INFORMATION TECHNIQUE

Date : 24.05.2022
 TI : 0522
 Type(s) de distributeur(s) : HO Siamonie Smart

HO Mise à jour du logiciel

Illust. : réservoir d'eau précédent

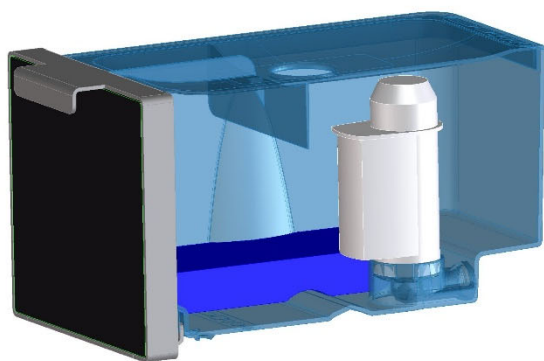
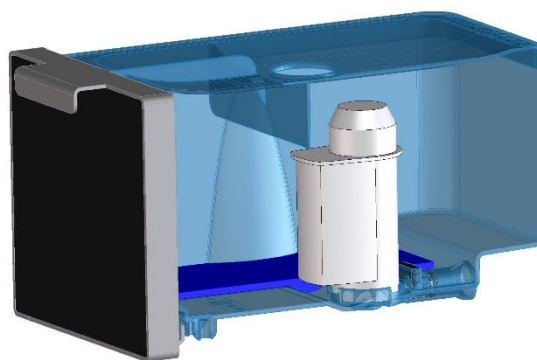
Le nouveau logiciel **1.2.22.1 r7077** permet aux distributeurs d'utiliser le volume maximal du nouveau réservoir d'eau. Il faut cependant que les distributeurs soient équipés de ce nouveau réservoir.

Les distributeurs équipés du nouveau réservoir sont ceux fabriqués à partir du n° de série 90506605 et de la semaine de production 05/2021. Le logiciel **1.2.22.1 r7077** ou plus actuel ne peut donc être téléchargé que sur les machines équipées du nouveau réservoir. Si vous avez une machine avec un ancien réservoir, vous pouvez le remplacer par un nouveau, il vous suffira de commander la référence 4170107700.
